PODNĚT VEDENÍ MĚSTA ÚVALY A ZASTUPITELŮM

Projekt Park Úvaly – Vinice, situovaný na krásném místě pod vrcholem kopce Vinice je financován z 95% z dotace střešedokského kraje a je těsně před dokončením a zpřístupněním veřejnosti (zřejmě 1. 6. 2020).

FAKTA K PROJEKTU PARK VINICE

Dobře utajené dětské hřiště

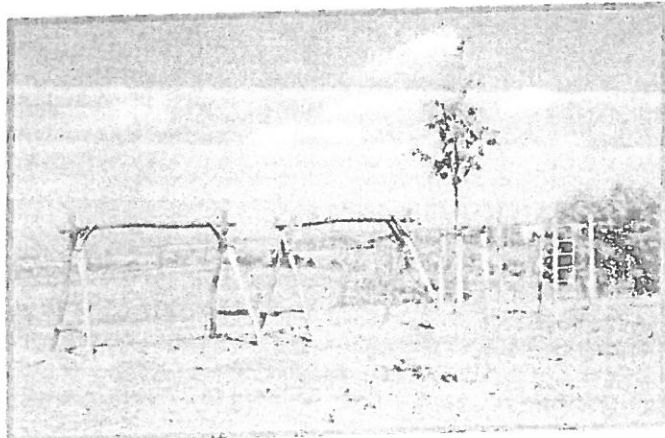
Tři stojany na houpačky, provazový žebřík a lano prozatím patří mezi několik hracích prvků budoucího dětského hřiště na východním okraji Vinice. Lom na kámen, který zde byl v provozu do 40. let minulého století, byl po skončení těžby zasypáván nejrozličnějšími odpady včetně sudů se zbytky asfaltu. Později byla provedena částečná rekultivace. Hřiště je určitě lepší než divoká skládka, je však otázkou, zdali byla tato lokalita, nacházející se daleko od obytné zástavby, vhodně

vybrána. Z náměstí Arnošta z Pardubic trvá cesta svižnou chůzí nejméně 20 minut. Využití nebude asi optimální. Vždyť dětské hřiště mezi sídlem městského úřadu a Výmolou je většinou prázdné. Odlehlost místa může upoutat vandaly a různé nenechavce. Kromě toho je povrch pozemku v současnosti pokryt stovkami skleněných střepů pocházejících z někdejší skládky. Z rozsahu provedených prací v polovině srpna (osazení stromy, gabionová zídka, cesta) je zřejmé, že finanční náklady nebudou nízké.

Dobře utajené dětské hřiště

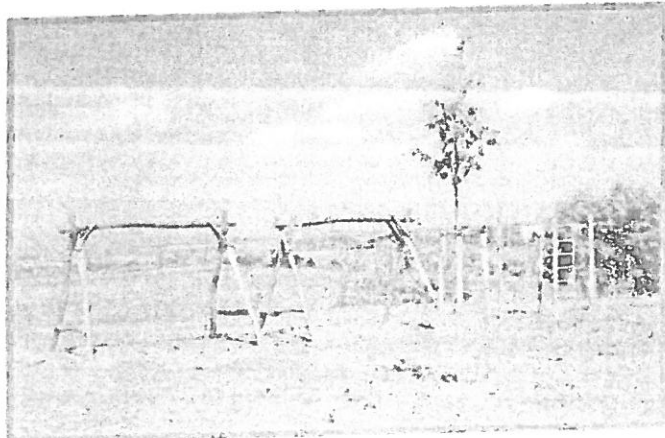
Tři stojany na houpačky, provazový žebřík a lano prozatím patří mezi několik hracích prvků budoucího dětského hřiště na východním okraji Vinice. Lom na kámen, který zde byl v provozu do 40. let minulého století, byl po skončení těžby zasypáván nejrozličnějšími odpady včetně sudů se zbytky asfaltu. Později byla provedena částečná rekultivace. Hřiště je určitě lepší než divoká skládka, je však otázkou, zdali byla tato lokalita, nacházející se daleko od obytné zástavby, vhodně

vybrána. Z náměstí Arnošta z Pardubic trvá cesta svižnou chůzí nejméně 20 minut. Využití nebude asi optimální. Vždyť dětské hřiště mezi sídlem městského úřadu a Výmolou je většinou prázdné. Odlehlost místa může upoutat vandaly a různé nenechavce. Kromě toho je povrch pozemku v současnosti pokryt stovkami skleněných střepů pocházejících z někdejší skládky. Z rozsahu provedených prací v polovině srpna (osazení stromy, gabionová zídka, cesta) je zřejmé, že finanční náklady nebudou nízké.
